－ 改善箇所説明図 －

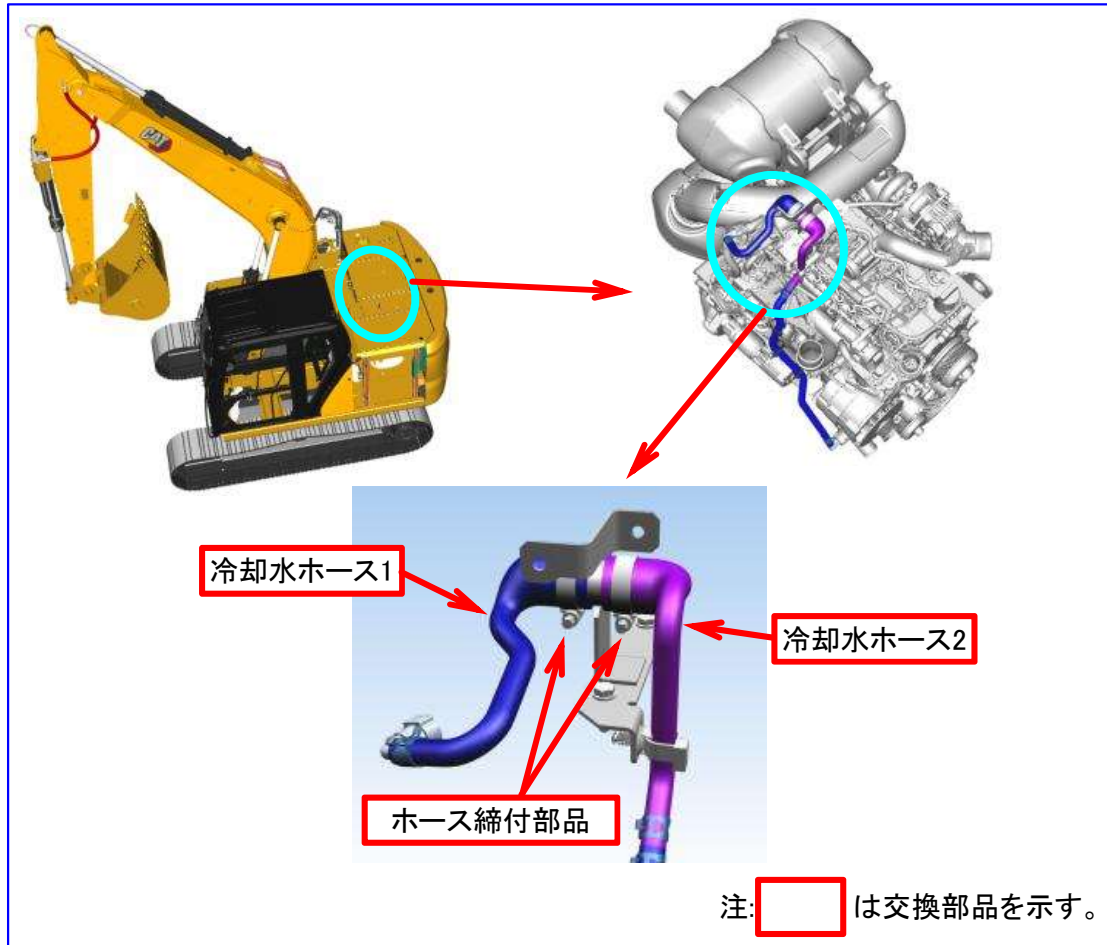
不具合発生箇所

当該特定特殊自動車の排気ガス浄化装置の一部である尿素SCR装置において、尿素水噴射装置の2本の冷却水ホースとその締付部品に機能・耐久性能が不足するものがあり、冷却水が漏れ出るおそれがある。そのまま使用を続けると冷却水量の低下により尿素噴射装置が過熱し尿素結晶化を引き起こし、噴霧状況の悪化により窒素酸化物の還元反応に影響を及ぼす。

改善措置の内容

全車両、冷却水ホース1及び2を、補強層をもった耐圧性能の高い対策品へ交換する。また、ホース締付部品をホースの耐圧性能に適合するタイプに交換する。

改善実施済車の識別

- 冷却水ホース1及び2： ホース側面に印刷されている部品番号により識別する。  
 対策品部品番号 冷却水ホース1： 6018546  
 冷却水ホース2： 6018547

- ホース締付部品： 形状・機構の違いにより識別する。

対策前：ばね式

対策後：ねじ式
